Modulo per la presentazione delle osservazioni per i piani/programmi/progetti sottoposti a procedimenti di valutazione ambientale di competenza statale

(ID_VIP/ID_MATTM): 5552 Progetto di un impianto eolico denominato "Tre mani" composto da 6 aerogeneratori da 5,6 MW ciascuno per una potenza complessiva pari a 33,6 MW da realizzarsi nel comune di Venosa (PZ) e Montemilone (PZ) in loc. Boreano.

OGGETTO DELLE OSSERVAZIONI

Figura 3- Intersezioni tra il reticolo idrografico e le opere viabilità in progetto

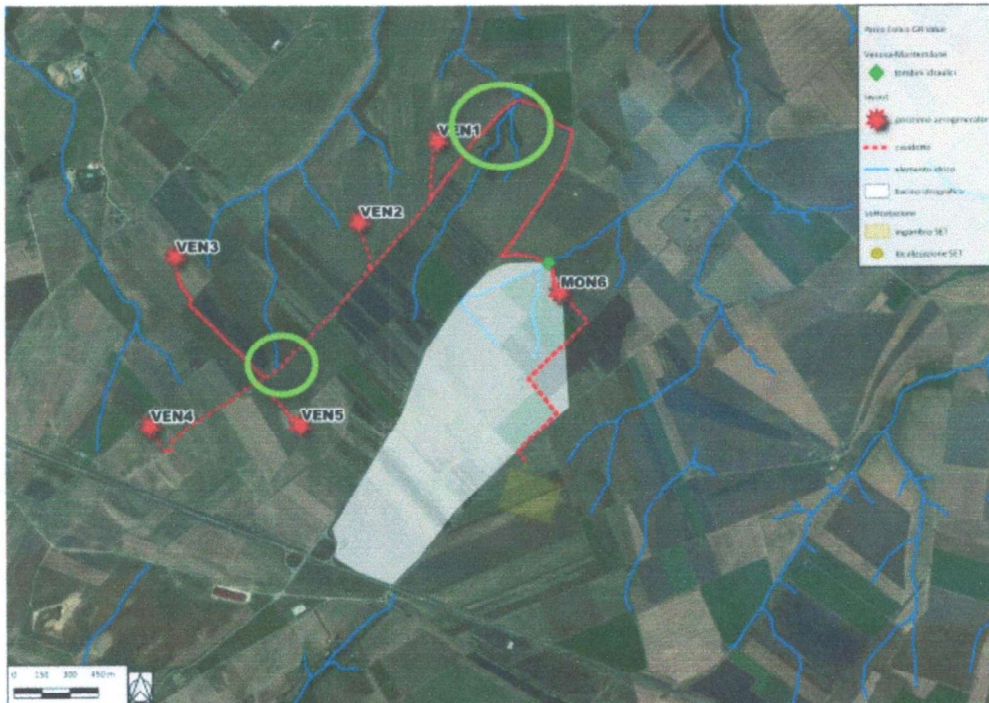
Le interferenze del cavidotto con il reticolo idrografico e le relative fasce di rispetto (ho cerchiato in foto quelle più evidenti), sono indagate solo parzialmente così come solo in parte sono descritte le soluzioni che si intendono adottare per affrontarle.

Figura A.1, Buffer Gittata e Buffer distanza dalle strade comunali

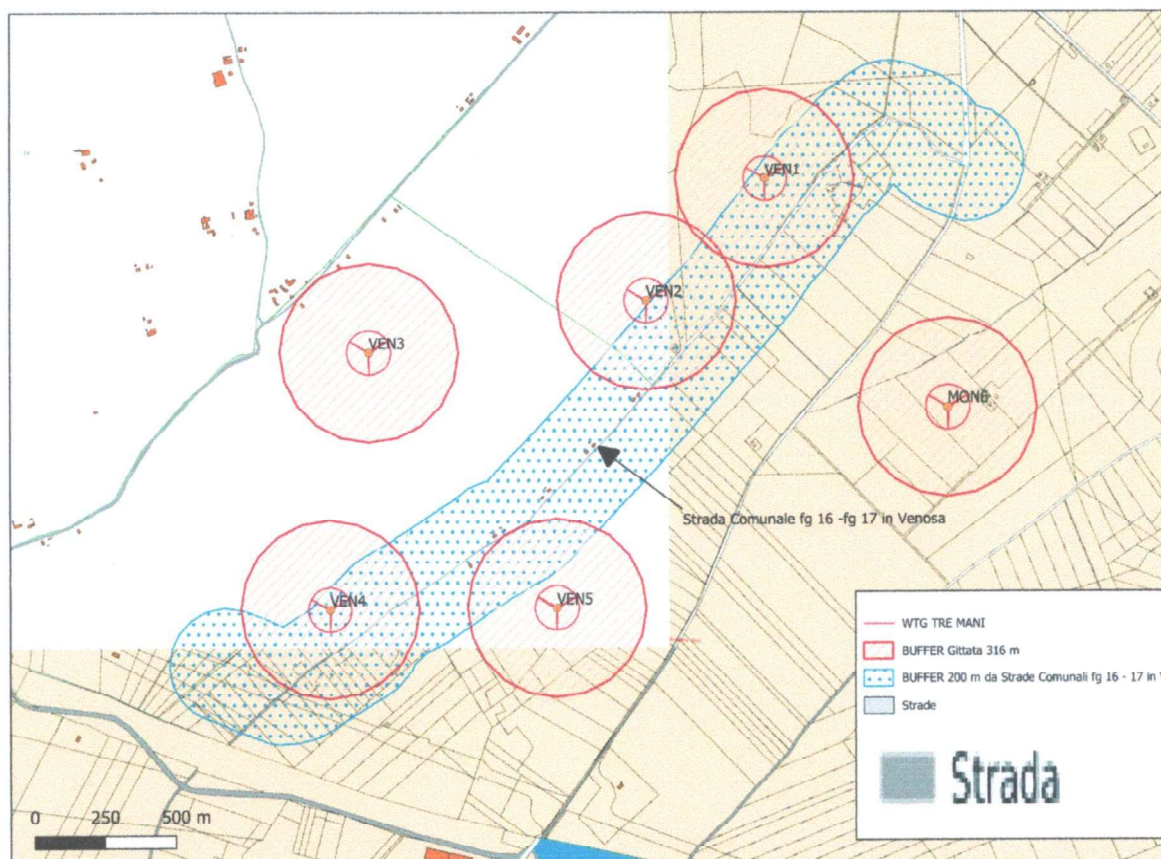
VEN 1 dista meno di **200 m** da una strada comunale. (Figura A.1 – Figura A.2)

VEN 2 dista meno di **200 m** da una strada comunale in Venosa fg 16 e fg 17 (Figura A.1 – Figura A.2)

VEN 3 ha una gittata minore di **316 m** da una strada comunale in Venosa fg 17 (Figura A.1) – Figura A.2

VEN 3 è posizionata anche a meno di **300 mt** da alcuni fabbricati con destinazione diversa dalle abitazioni (Figura A. 1 – Figura A.2)

VEN 4 dista meno di **200 m** da una strada comunale in Venosa fg16 e fg 17 (Figura A.1 – Figura A.2)

Figura B.1, Buffer 300 M fabbricati con destinazione diversa dalle abitazioni

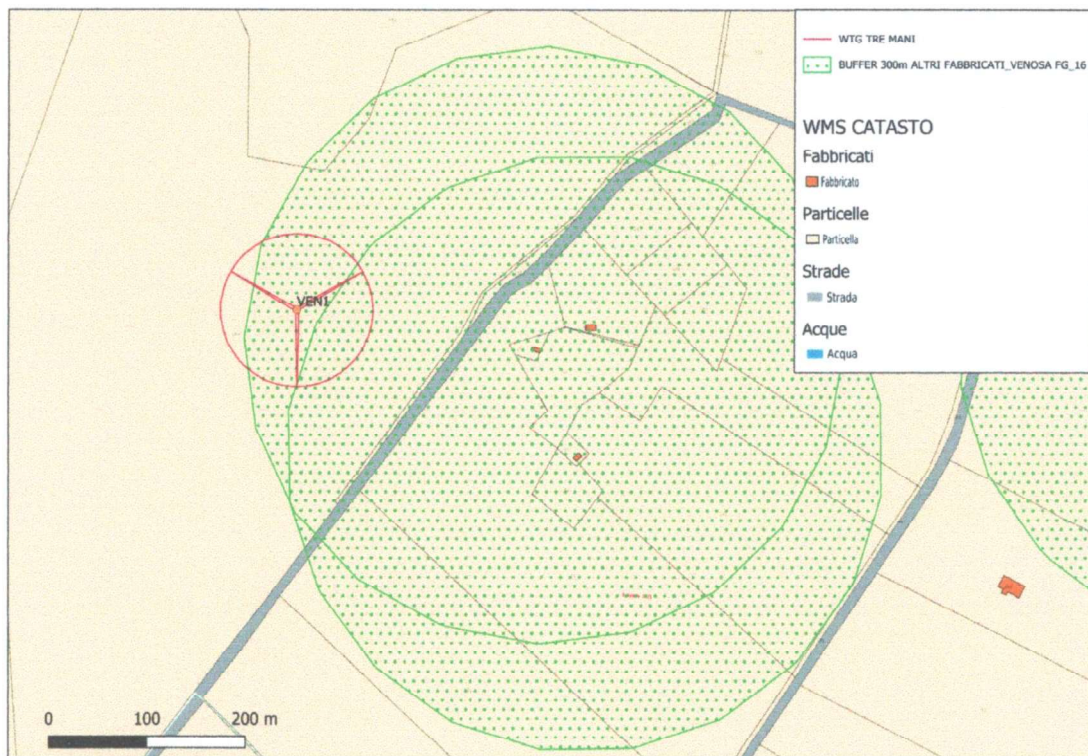
VEN 1 è posizionata anche a meno di **300 mt** da alcuni fabbricati con destinazione diversa dalle abitazioni (Figura B.1)

Figura B.2, Buffer 507,5 M fabbricati con destinazione abitazioni

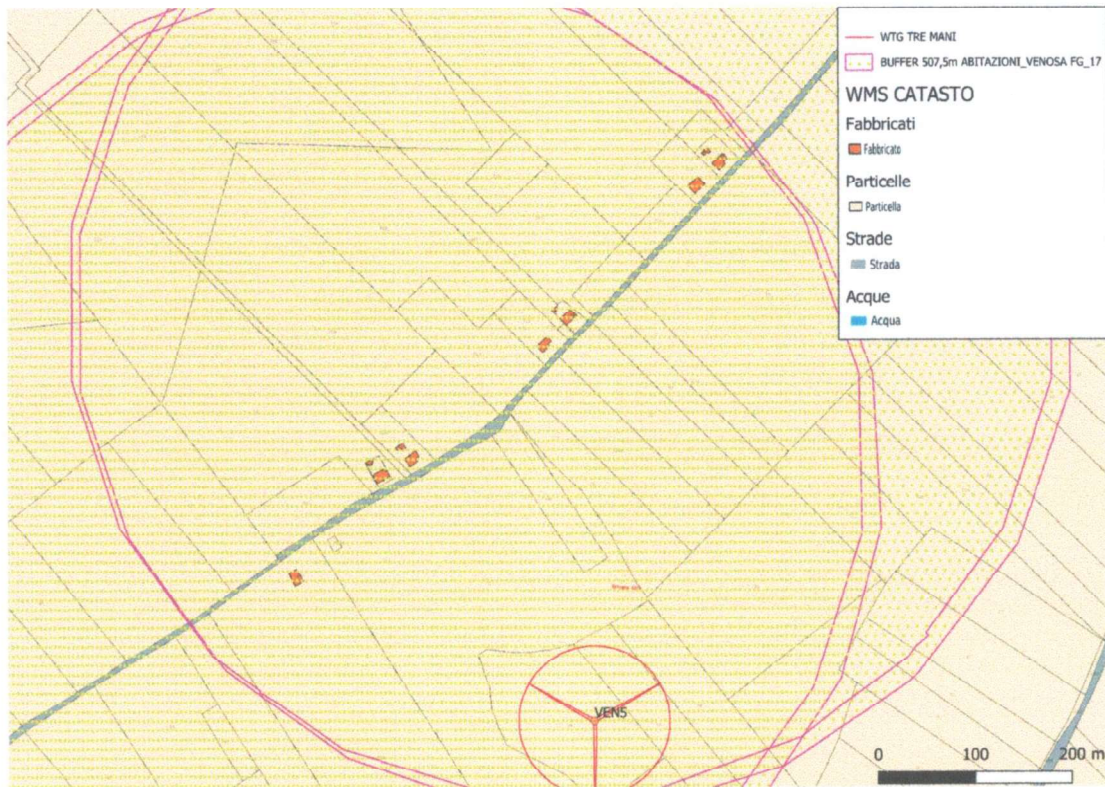
VEN 5 è posizionata a meno di **507,5 mt** da alcuni fabbricati adibiti ad abitazioni (Figura B.2) che rappresenta la distanza minima prevista dalla L.R. 01/2010

Figura B.3, Buffer 300 M fabbricati con destinazione diversa dalle abitazioni

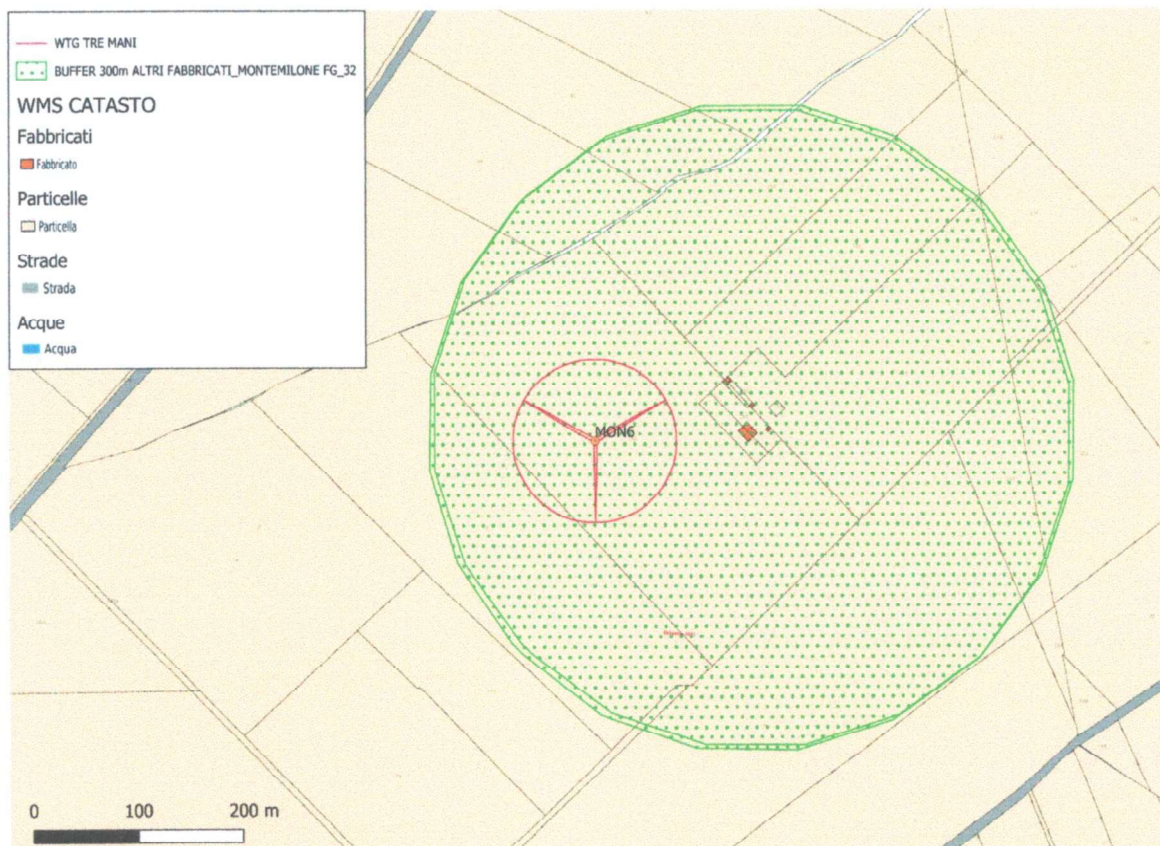
MON 6 dista meno di **300 mt** da alcuni fabbricati con destinazione diversa dalle abitazioni del Comune di Montemilone. (Figura B.3)
